志賀原子力発電所 原子炉施設保安規定の一部変更について

志賀原子力発電所原子炉施設保安規定変更前後比較表

図2 組織改正前後の組織図

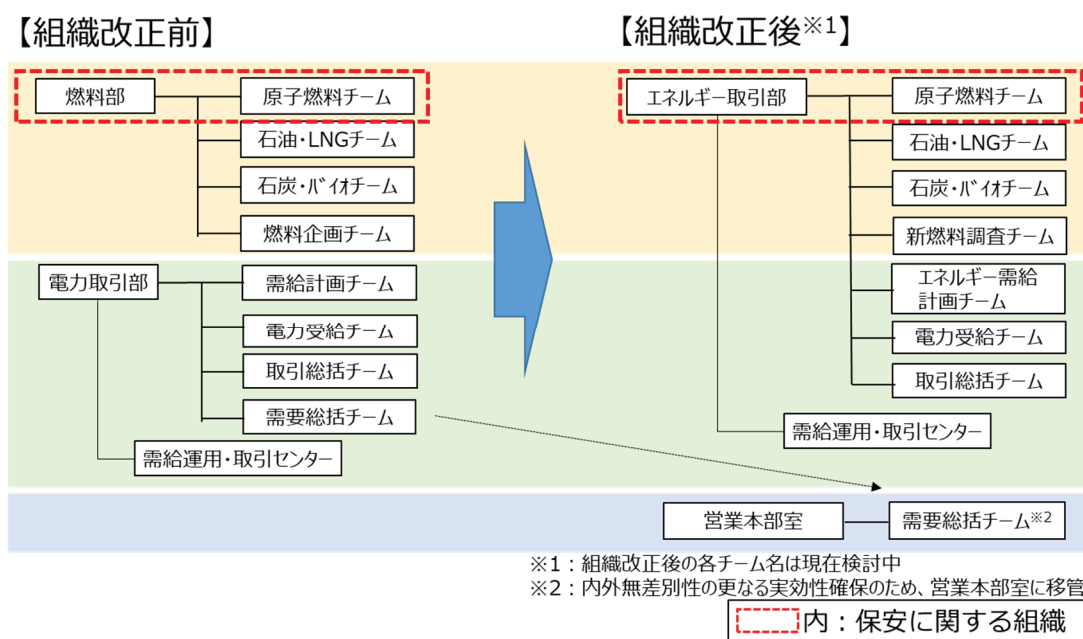
当社では、電力需給、取引および燃料調達・管理を一元的に行うことによるエネルギー需給計画・運用の体制強化のため、2022年7月に燃料部と電力取引部を統合し、エネルギー取引部とする予定である。

燃料部と電力取引部の統合後、現在の燃料部所管業務は全てエネルギー取引部へ移管する。

組織改正後のエネルギー取引部の調達組織としての位置付け及び職務内容は、現在の燃料部から変更はない。

現在燃料部長が行っている保安に関する職務は、エネルギー取引部長が実施する。また、保安に関する組織である原子燃料チームの体制は変わらない。

- ・「燃料部」 ⇒ 「エネルギー取引部」
- ・「燃料部長」 ⇒ 「エネルギー取引部長」

図 3-1 品質マネジメントシステム体系 (主要プロセスマップ)

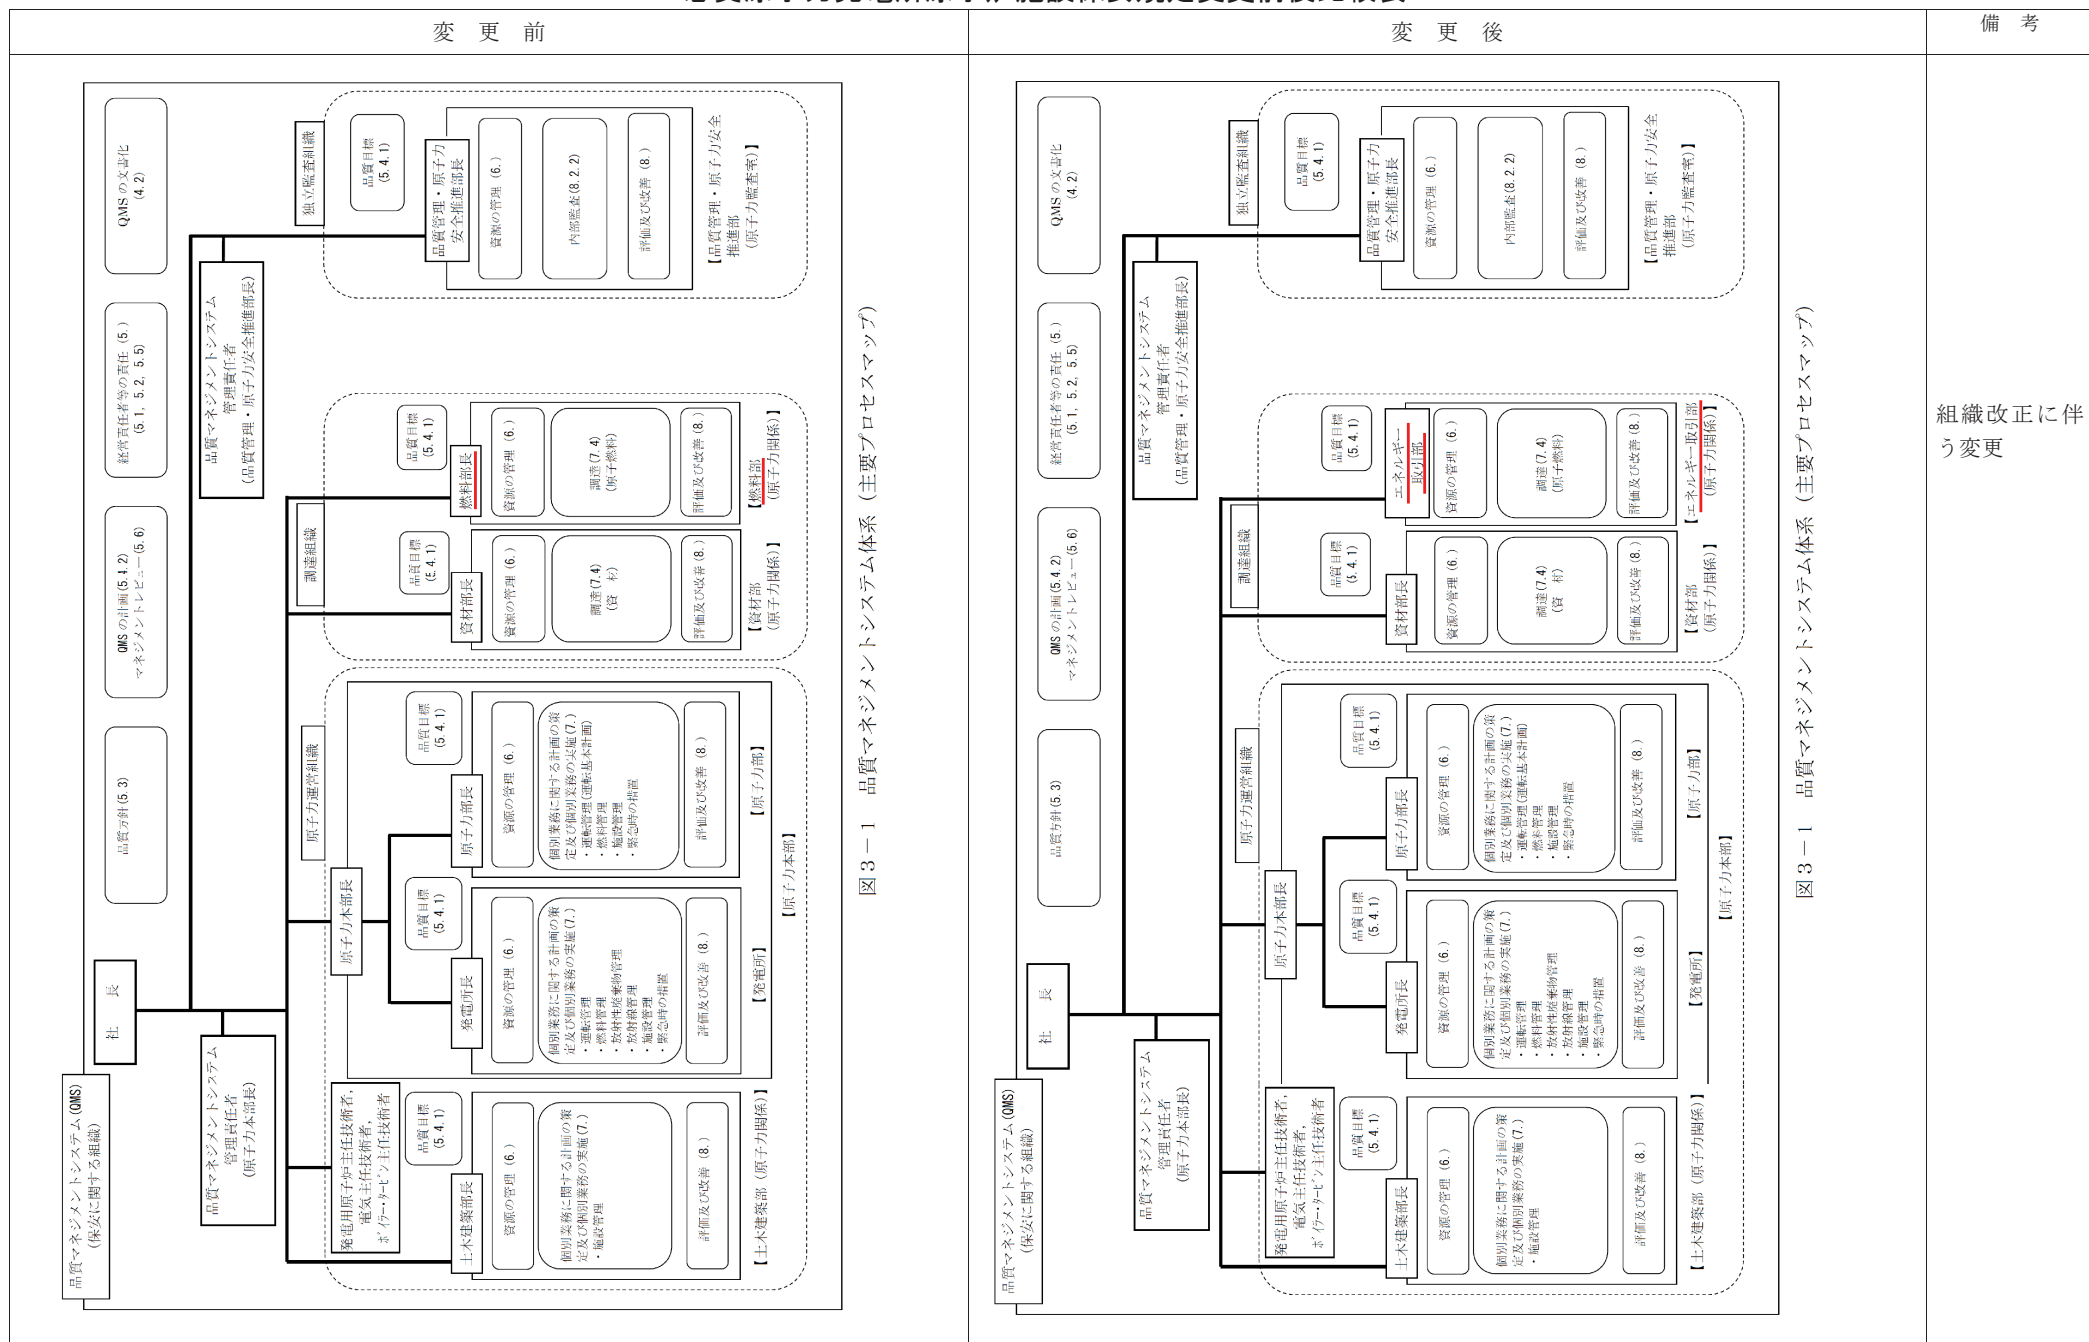
組織改正に伴う変更
